## SERVICE INFO – INA 0187

# Zmiana na elastyczny pasek osprzętu

**Napinacz 531 0503 10 jest zbędny.**

Silnik: F1AE

Foto 1: Układ paska osprzętu z napinaczem w pojazdach do nr silnika 0113089

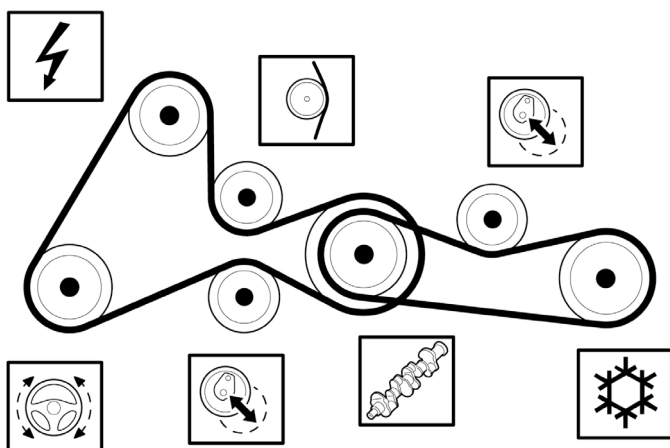
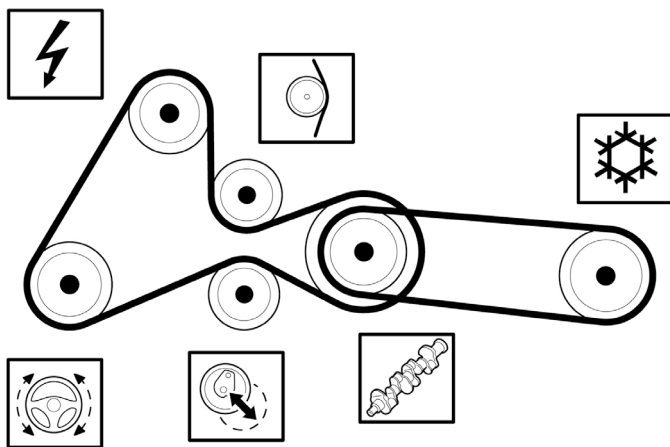
Wymienieni powyżej producenci pojazdów do napędu kompresora klimatyzacji stosują elastyczny pasek osprzętu od nr silnika 0113090. Wcześniej stosowany napinacz paska osprzętu nie jest więc wymagany.

W pojazdach do nr silnika 0113089 można w ramach dodatkowej naprawy również zastosować elastyczny pasek FB4EPK903. W takim przypadku montaż napinacza jest zbędny.

Elastyczny pasek spełnia specyfikacje techniczne i może być montowany również w samochodach do nr silnika 0113089. Od momentu zamiany paska na typ elastyczny, montaż napinacza jest zbędny, bez względu na okoliczności.
